AMENAGEMENT DES BERGES DE SEINE A PARIS- 1^{er} et 4^{ème} ARRONDISSEMENTS

Dossier d'enquête publique

Avis de l'Autorité Environnementale et mémoire en réponse

Avis de l'autorité environnementale sur le projet d'aménagement des berges de Seine rive droite à Paris dans les 1^{er} et 4^{ème} arrondissements

Extrait des pages 5 et 6 de l'avis

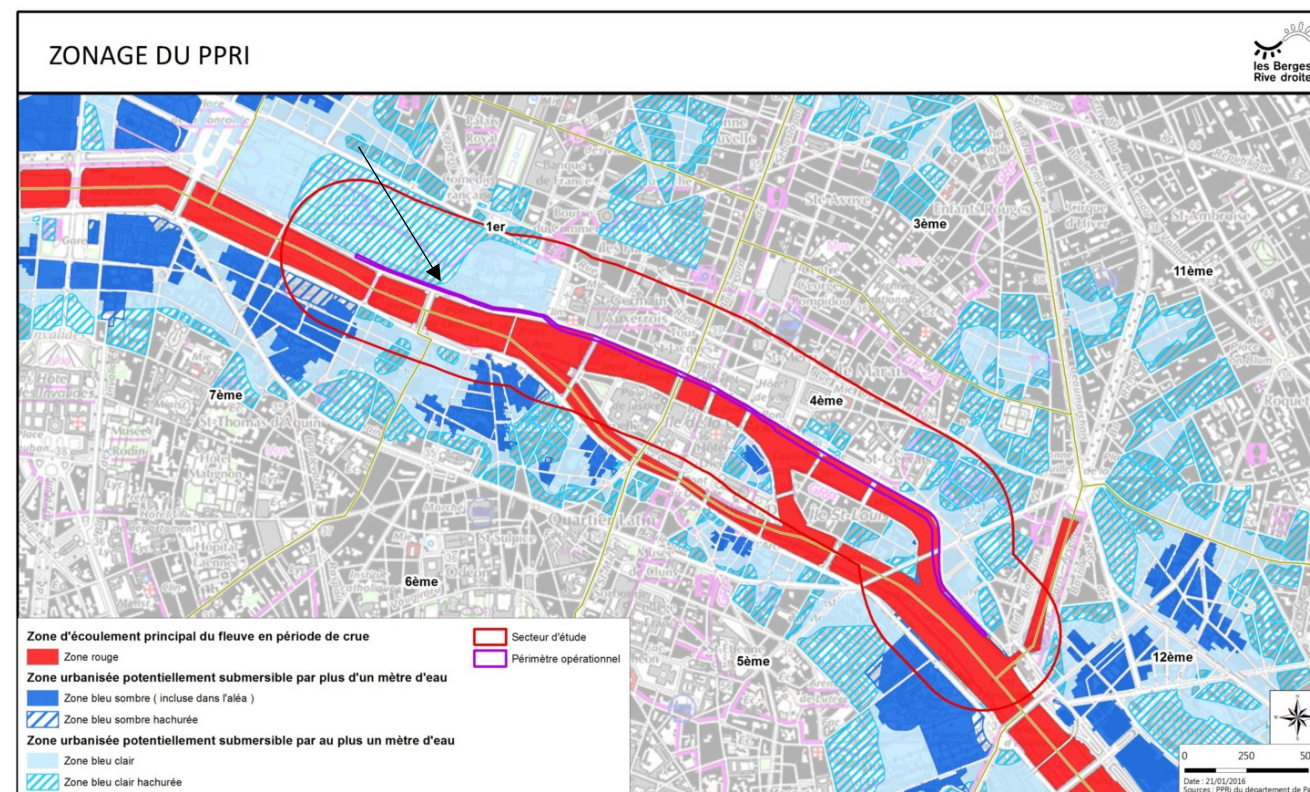
« D'après le plan de prévention du risque d'inondation (PPRI) de Paris, document qui vise à réglementer notamment les règles de construction en fonction des niveaux d'aléa, le projet est situé en zone rouge, qui correspond à la zone d'écoulement préférentiel du fleuve en période de crue.
